Gegenstand: Bremsklappen-Verriegelung im Rumpf

Betroffen: LS4, Versionen LS4 und LS4-a, alle Werknummern

LTA 99-270

(TM4042)

Lagerbock der Bremsklappenverriegelung rumpfseitig auf dem Fahrwerkskasten (Bereich auftretender Risse markiert)

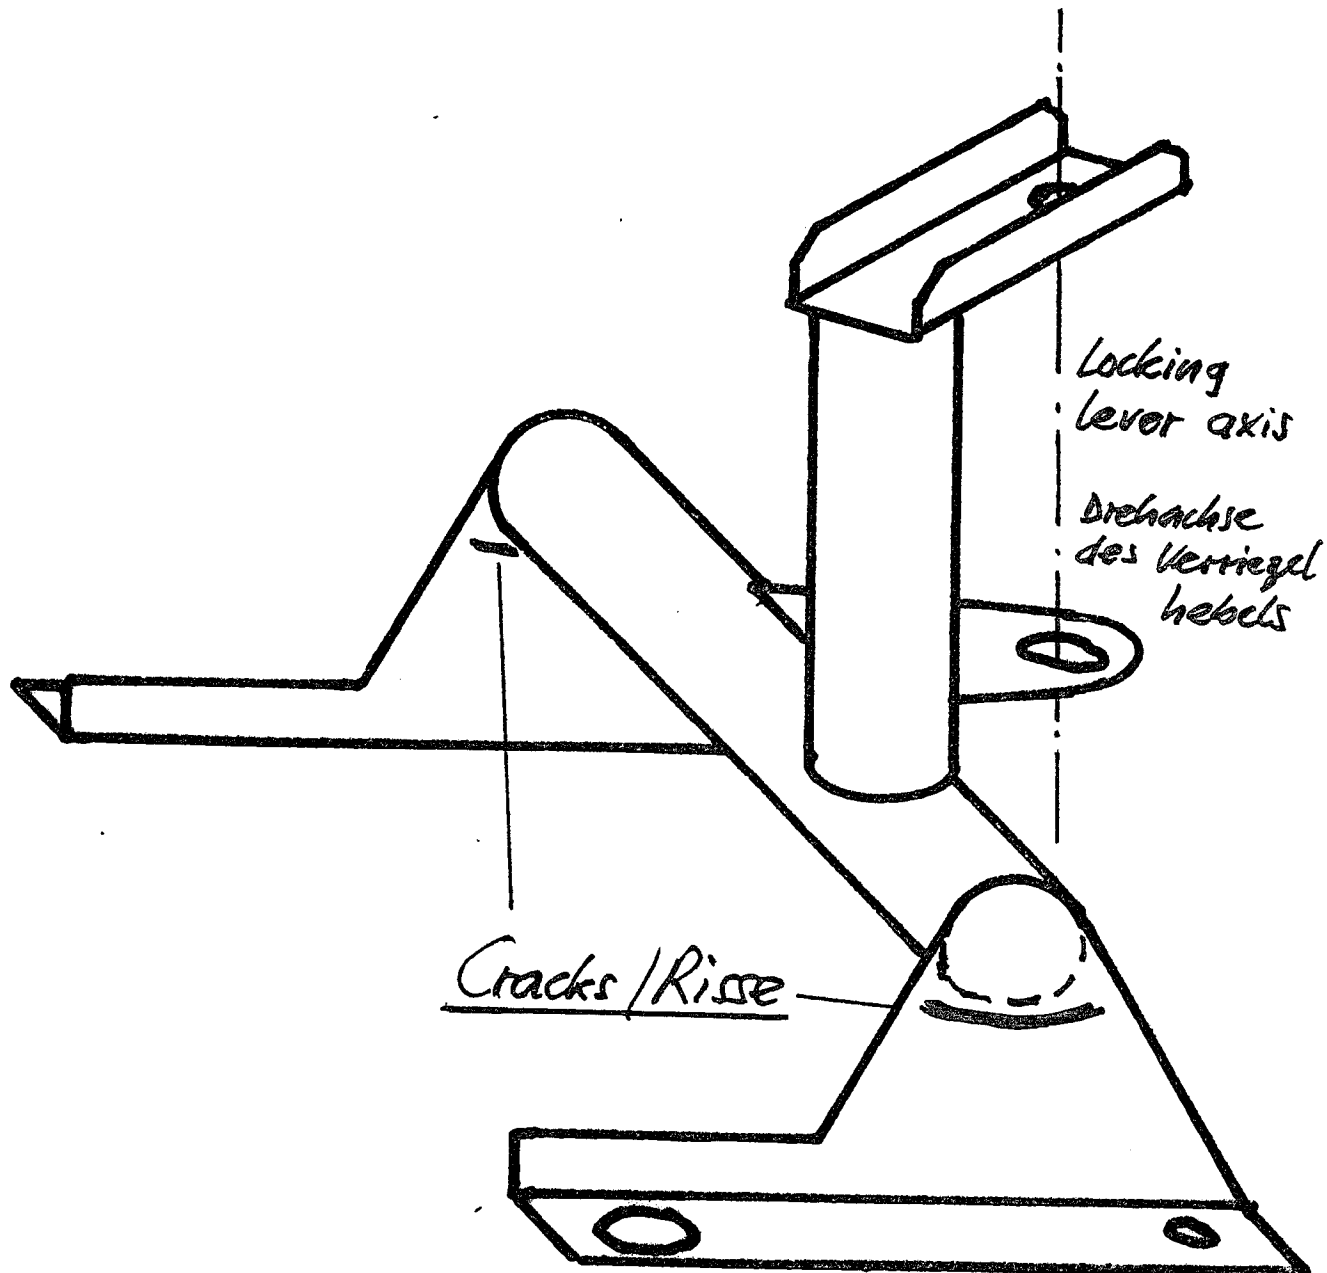
2. Dieser Lagerbock der Bremsklappen-Verriegelung ist auf Verformung (Anzeichen Lackrisse oder Abblättern von Lack) und/oder Risse an den seitlichen Befestigungswinkeln im Bereich der Schweißnaht zum Querrohr zu überprüfen. (Siehe auch Skizze Blatt 2)

- Material and Instructions:
1. With sailplane rigged, check air brake locking bracket on rear landing gear box for lateral movement during air brake locking.
 2. Check both fixing angles at this air brake locking bracket for lateral deformation (indication by cracks in paint or paint chipping off) and/or cracks in the welding region to the tube. (See sketch on page 2)
 3. Only with cracks or deformation existent, disassemble the bracket. Repair and modification required according to drawing 3R6-27b .

3. Nur bei Rissen und Verformungen ist der Lagerbock auszubauen und entsprechend Zeichnung 3R6-27b zu reparieren und zu ändern.
 4. Nach Wiedereinbau des Lagerbocks ist zu kontrollieren:

- gleichmäßiges Aufsetzen der Deckblätter beim Einfahren der Bremsklappen
 - Feineinstellung der Verriegelungsstangen am inneren Gelenkkopf in Stufen von 0.625 mm pro halber Umdrehung, dazu sind die Verriegelungsstangen vom Verkniehebel abzubauen.
